指示書

工事名称：兵庫教育大学(嬉野台)共通講義棟改修機械設備工事(Ⅰ期)

兵庫教育大学総務部環境マネジメント課

衛生設備 機器表（改修）

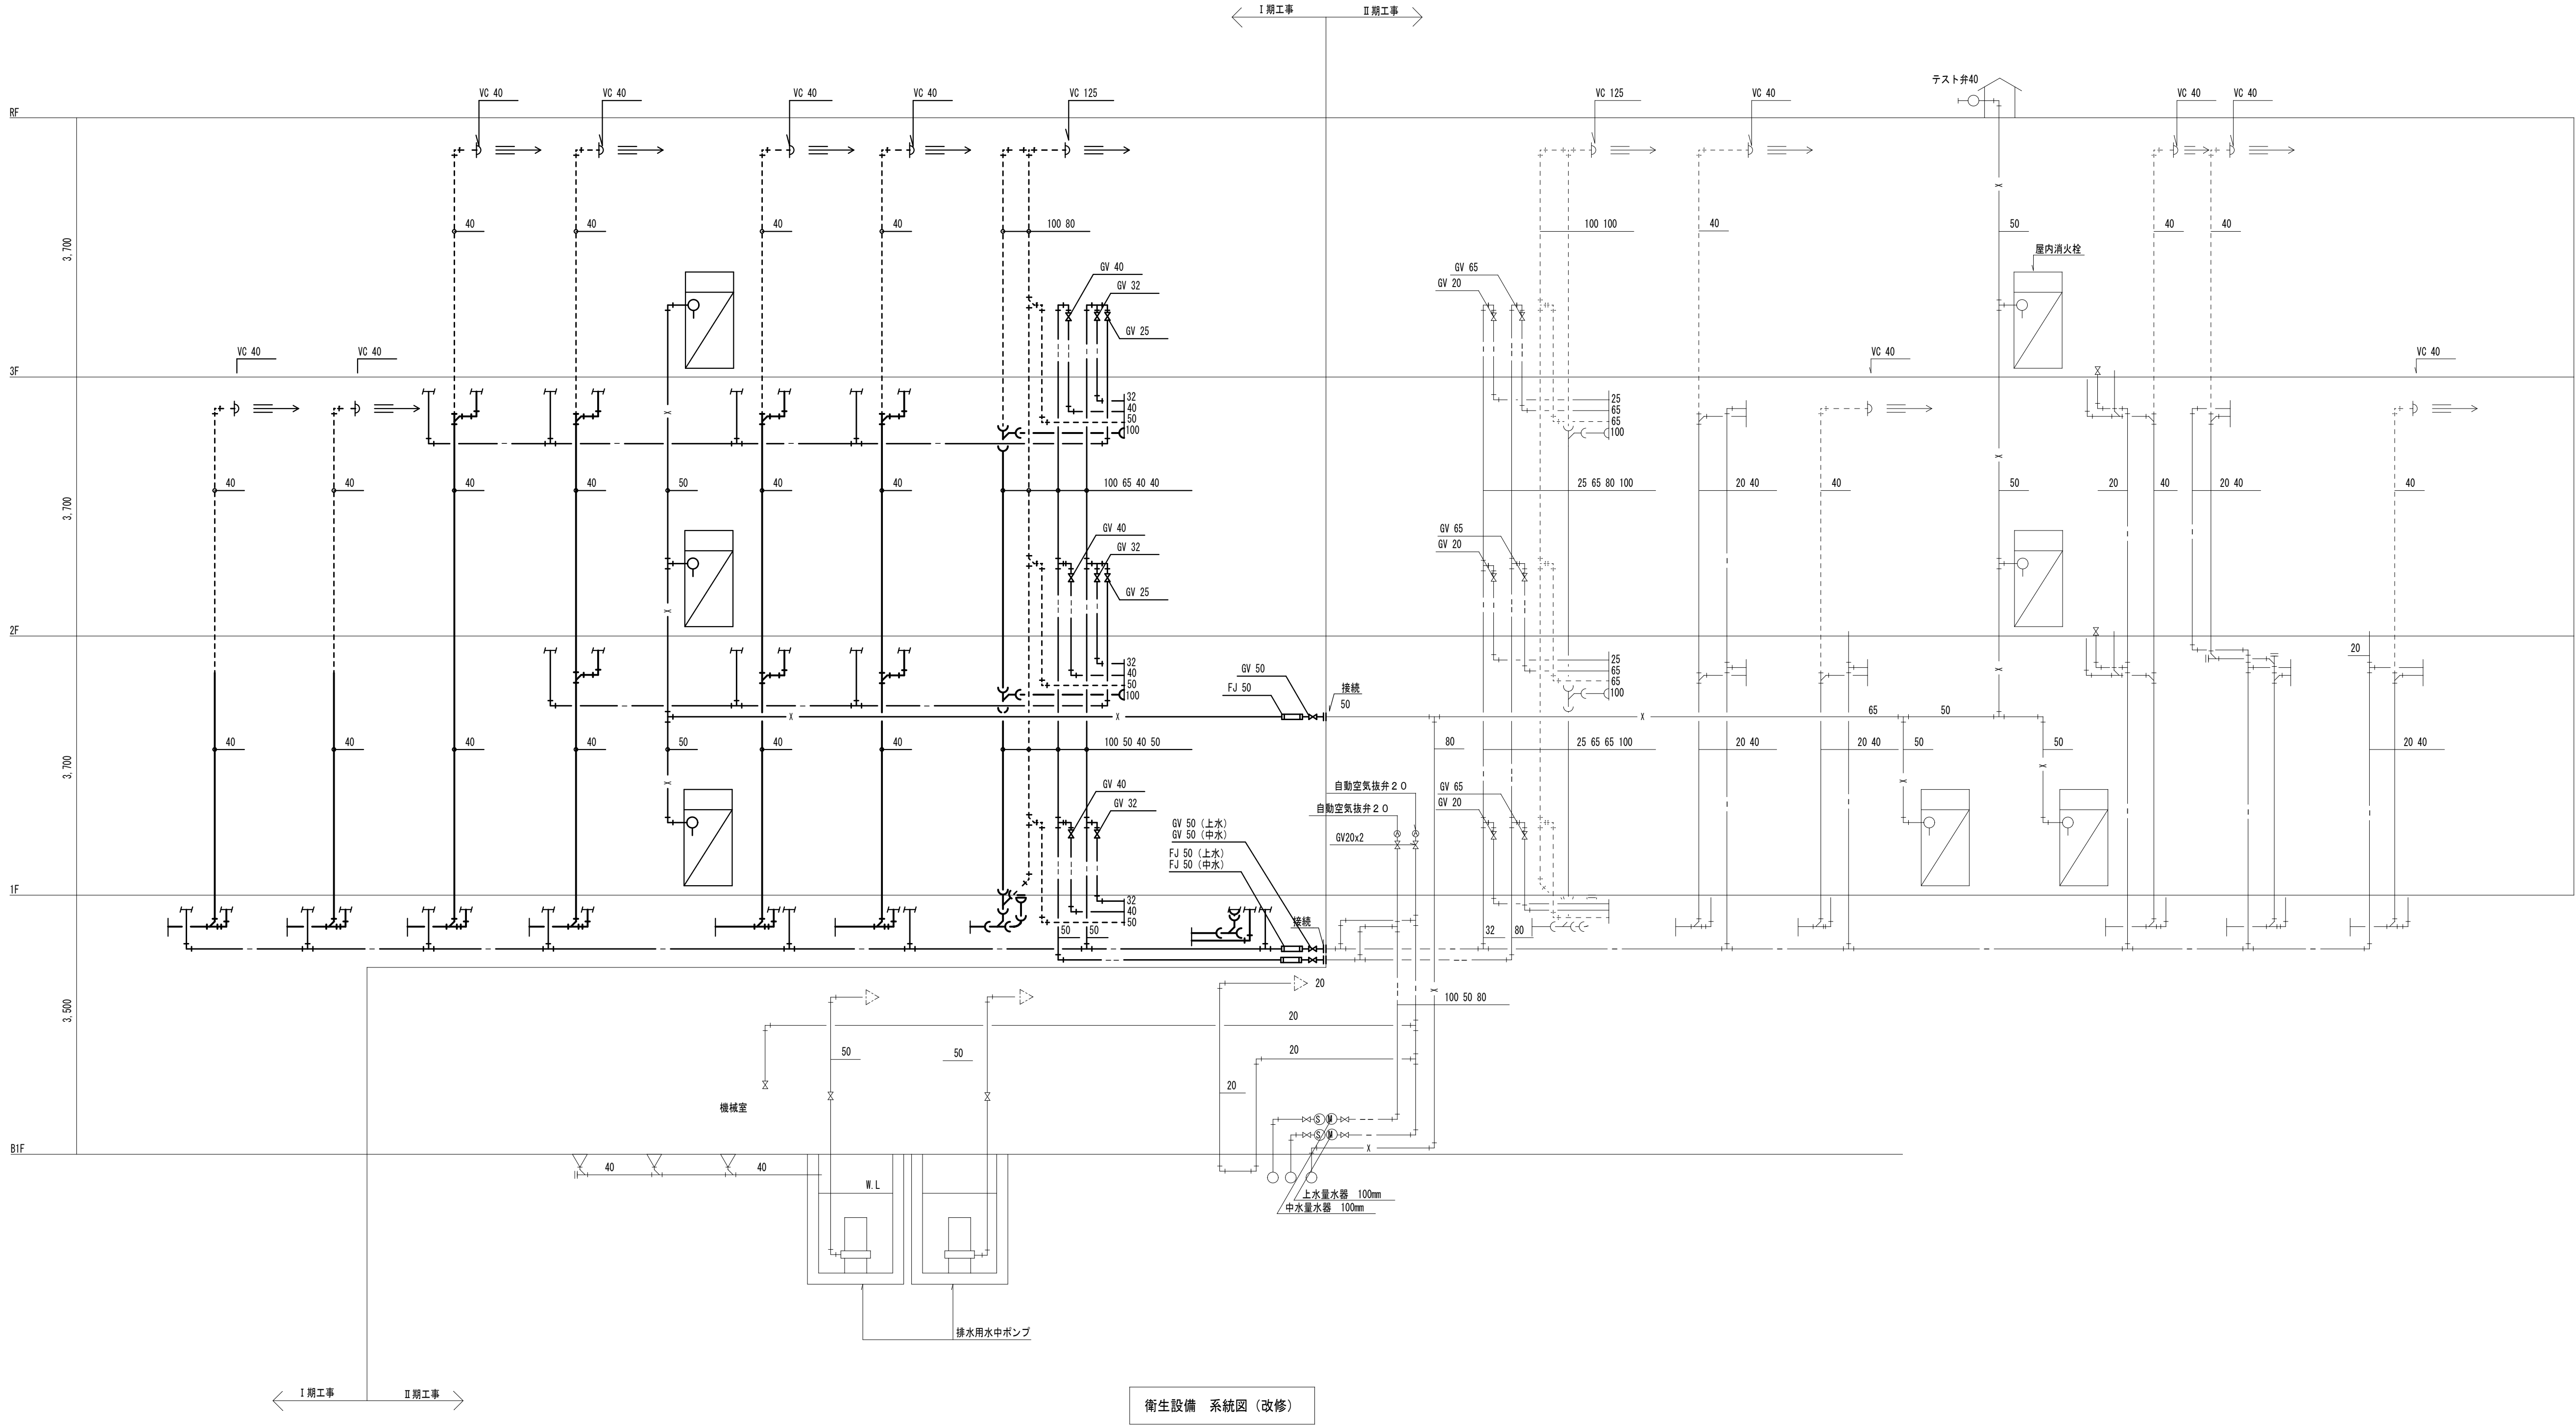
番号	指 示 事 項
1	図面番号 M-21 差し替える。 ・屋内消火栓 HD-1 撤去後・再取付とし、屋内消火栓箱の表面部分で塗装が剥がれている部分については、塗装補修を行うこと。 ・洋風大便器 C-1・C-2・C-3 「掃除口あり」を「掃除口なし」に、仕様(品番)変更した。 ・ウォシュレットの仕様(品番)変更した。 ・ハンドドライヤー D-1・D-2 取止。 ・鏡 M-1 「照明器具あり」を「照明器具なし」に、仕様(品番)変更した。
2	図面番号 M-22 差し替える。 ・上水給水管(市水)・中水給水管(雑水)の配管の仕様変更した。 ・水道用硬質ポリ塩化ビニル管(HVP)に仕様変更。 ・汚水排水管・雑排水管の施工場所(ピット内・天井内・PS・隠蔽部分・区画貫通)について、仕様変更した。 ・硬質ポリ塩化ビニル管(VP)に仕様変更。
3	図面番号 M-23 差し替える。 ・排水枳及び排水管の工事範囲を変更した。
4	図面番号M-27 差し替える。 ・ハンドドライヤー D-1・D-2 工事を取止。
5	図面番号 M-35・M-36・M-37・M-38 工事を取止。

工事名称						環境マネジメント課
兵庫教育大学(嵯野台)共通講義棟改修機械設備工事(1期)						
承認	承認	担当	担当	担当	物件番号	図面番号
						M - 49

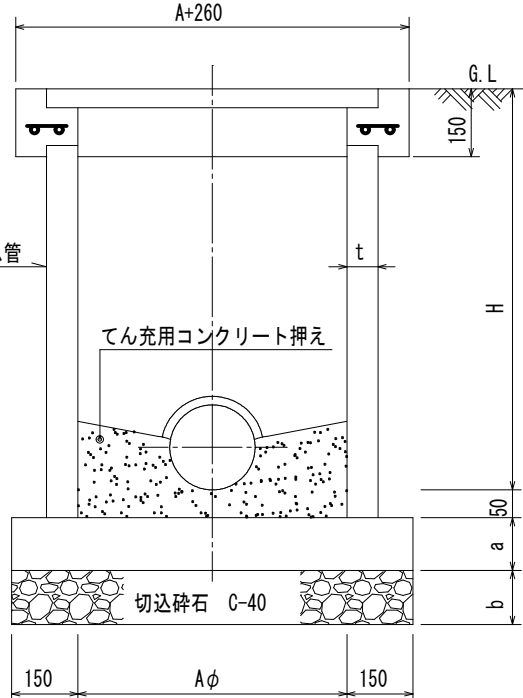
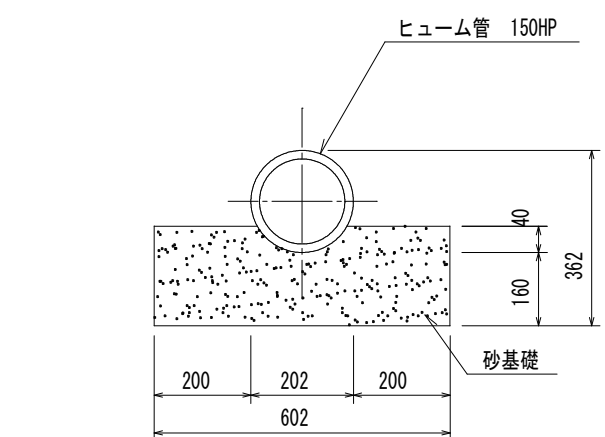
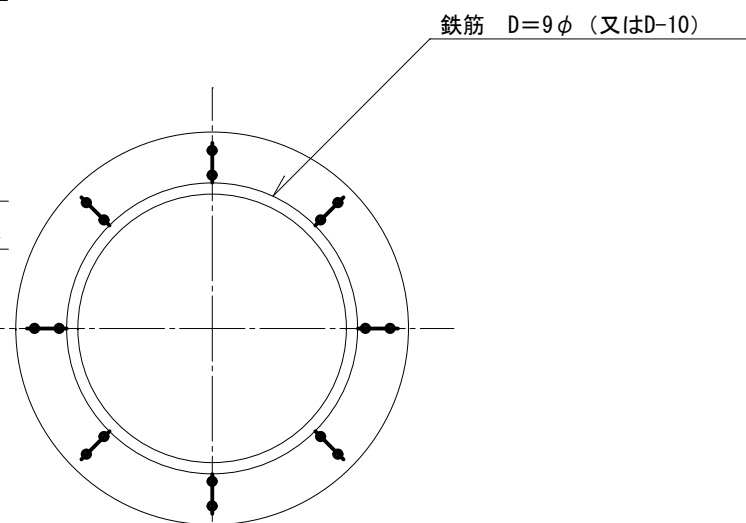
番号	指 示 事 項
6	図面番号 M-49 差し替える。 ・排水枳及び排水管の撤去工事範囲を変更した。
7	
8	
9	
10
